**Avis de la Mission Régionale d'Autorité environnementale  
de Bourgogne-Franche-Comté  
sur le projet de centrale photovoltaïque au sol  
aux lieux-dits « La Gueule de Narvaux » et « Narvaux »  
sur la commune de Les Clérimois (89)**

N °BFC-2022-3296

*Plan d'implantation du projet (cf. p.64 de l'étude d'impact )*

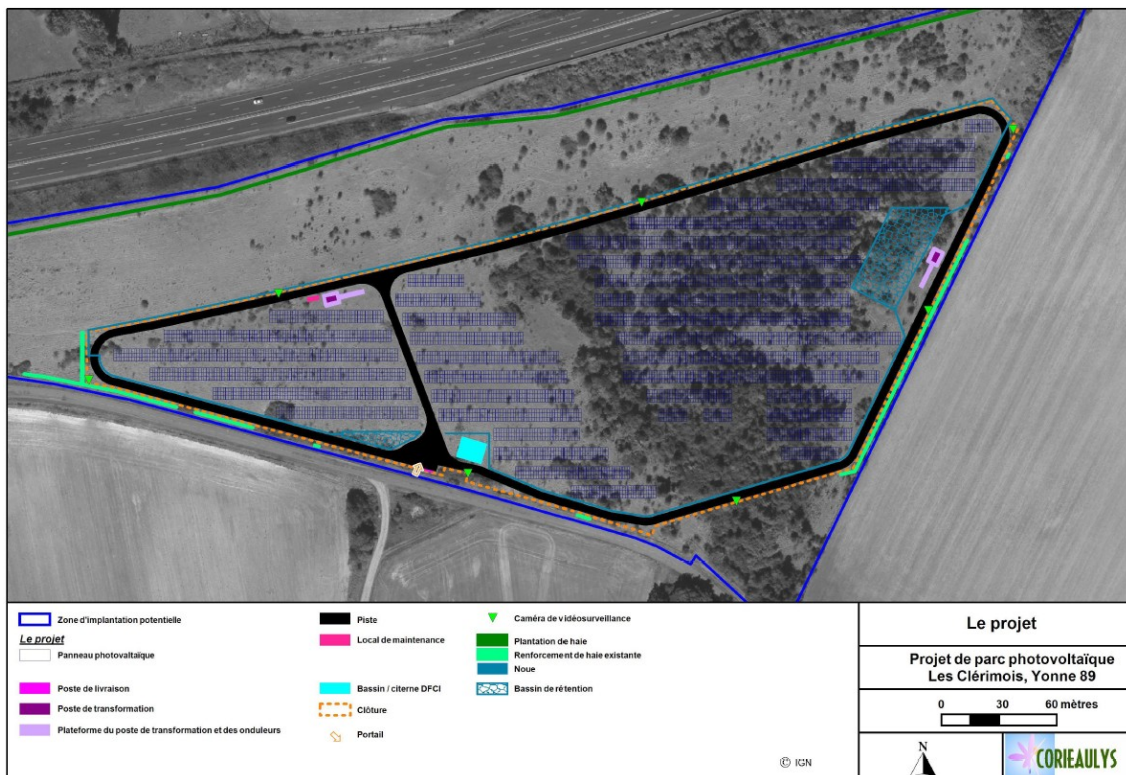
- l'emprise du projet est entourée d'une clôture grillagée de teinte grise, dont les dimensions de la maille ne sont pas précisées, de 2 m de hauteur, sur un linéaire de 1,15 km, fixée par des poteaux d'ancrage tous les 2,5 m ; elle est équipée de passages à faune de 15 × 15 cm tous les 50 m et comporte un système de surveillance ;

Concernant les passages à petite faune, les dimensions envisagées (15 × 15 cm) semblent limitées compte tenu des enjeux potentiels du site en termes de continuités écologiques. **La MRAe recommande de prévoir des dimensions suffisantes pour les passages à faune dans la clôture (maille minimum de 20 × 20 cm), de prévoir une installation spécifique au droit de la trouée boisée préservée au centre du parc et de préciser leurs modalités d'entretien pour garantir une perméabilité écologique dans le temps et l'absence de dégradation susceptible de causer des dommages à la faune.**
